Mission régionale d'autorité environnementale

Région Hauts-de-France

**Avis de la mission régionale
d'autorité environnementale
Hauts-de-France
sur le projet de parc éolien de Cappy
sur la commune de Bancourt (62)**

n°MRAe 2019-3301

Carte de présentation du projet (source : dossier du pétitionnaire)

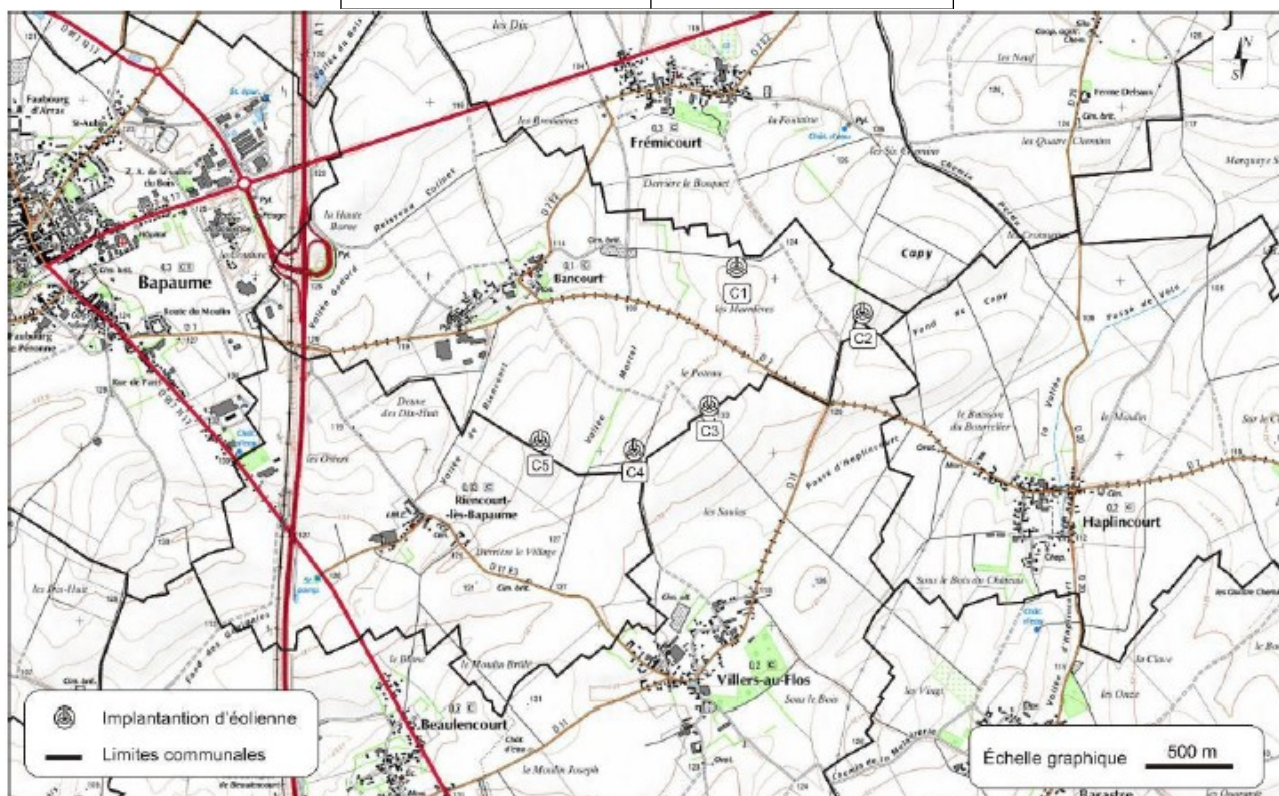
Par rapport aux enjeux présents sur le site, le dossier nécessite d'être complété et actualisé sur la biodiversité (oiseaux et chauves-souris) et les impacts requalifiés. Les éoliennes C1, C2 et C4 sont implantées à moins de 200 m de haies et de boisements. Compte tenu des impacts sur la faune volante, l'autorité environnementale recommande d'éviter l'implantation d'éoliennes à moins de 200 m des haies. Par ailleurs, les impacts potentiels de la phase chantier sur l'avifaune nicheuse devront être prioritairement évités.

Concernant le paysage, les photomontages permettent de constater que les éoliennes C1 et C2 auront un impact significatif sur le cimetière militaire de Bancourt. L'autorité environnementale recommande que le projet soit adapté afin de limiter son impact.
